Statutární město Brno

„Anthropos sportovní a rekreační areál - I. etapa“

VYSVĚTLENÍ, ZMĚNA NEBO DOPLNĚNÍ ZADÁVACÍ DOKUMENTACE

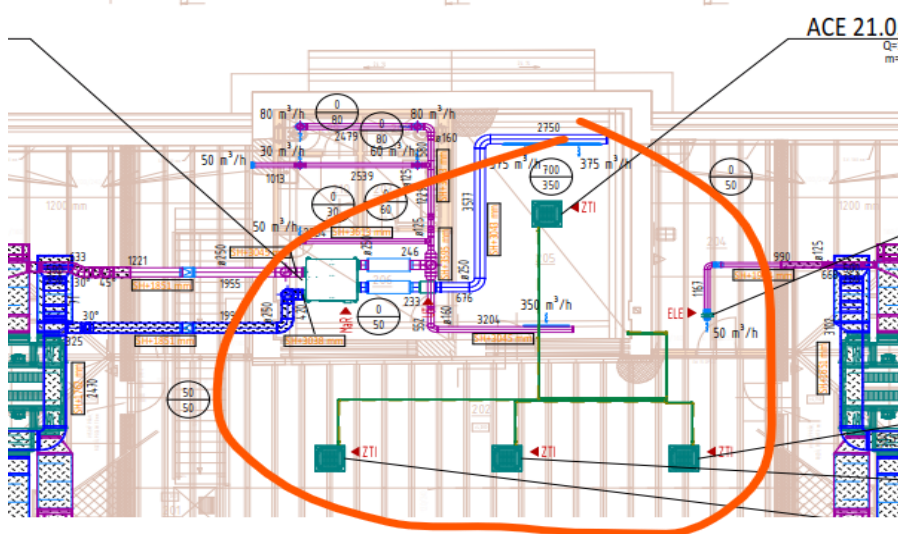
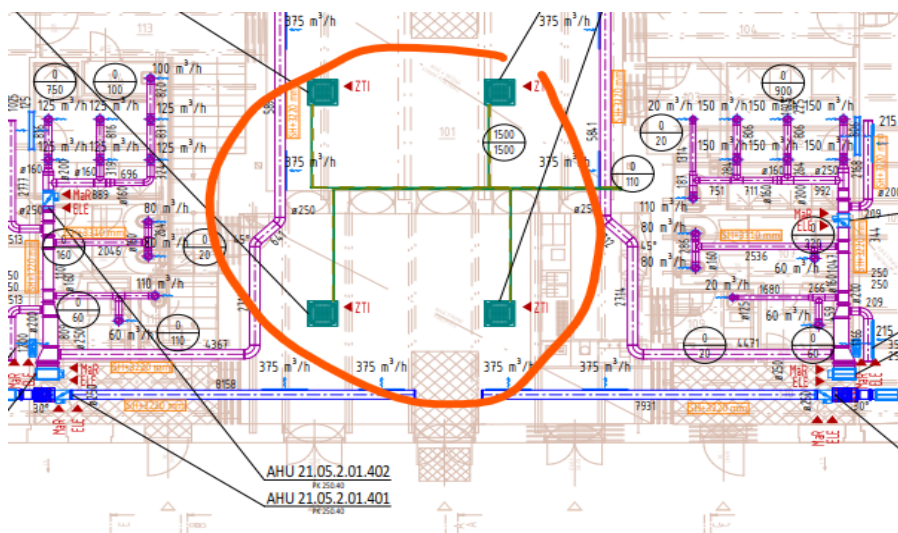
Ve VV VZT jsou vnitřní klimatizační jednotky popsány jako nástěnné, ale TZ a na výkresech jsou popsány jako kazetové. V rámci popisu zařízení není uvedeno nic. Které klimatizační jednotky tedy platí? **Zda nástěnné nebo kazetové?**

Kontrolou jsme však zjistili, že ani v tomto VV, ani ve VV revize č.8 není provedena oprava položek č. 75,76, 93 a 94 s nástěnnými jednotkami, takže VV opět nekoresponduje ani s výkresovou dokumentací, ani s odpovědí zadavatele ve vysvětlení ZD č. 4 ze dne 11.11.2022.

Dovolujeme si zadavatele požádat o poskytnutí jasných informací a řádnou úpravu všech položek platného výkazu výměr VZT tak, aby zadávací VV korespondoval s předanou výkresovou dokumentací výkres č. D1.4.2 VZT.

Zadavatel předně uvádí, že ve vysvětlení zadávací dokumentace č. 4 ze dne 11. 11. 2022 na položený dotaz odpověděl jednoznačně, tj. je počítáno s kazetovými jednotkami. Fakt, že se jedná o jednotky kazetové, je rovněž zřetelně popsán v projektové dokumentaci (technické zprávě). Zadavatel tedy má s ohledem na shora uvedené za to, že odpověděl dostatečně.

je stavba zajistí potřebné ocelové výměny pro prostupy potrubí									
R32	*	*	*	*	7,1	R32	*	*	*
R32	*	*	*	*	3,5	R32	*	*	*
R32	*	*	*	*	3,5	R32	*	*	*
*	*	*	*	*	*	*	*	*	*
				KONDEZAČNÍ JEDNOTKA		autonomní	ELE	doporučené řešení C20A	
				KAZETOVÁ JEDNOTKA		autonomní	z venkovní	*	
				KAZETOVÁ JEDNOTKA		autonomní	z venkovní	*	
				KABELOVÝ OVLADAČ		*	*	*
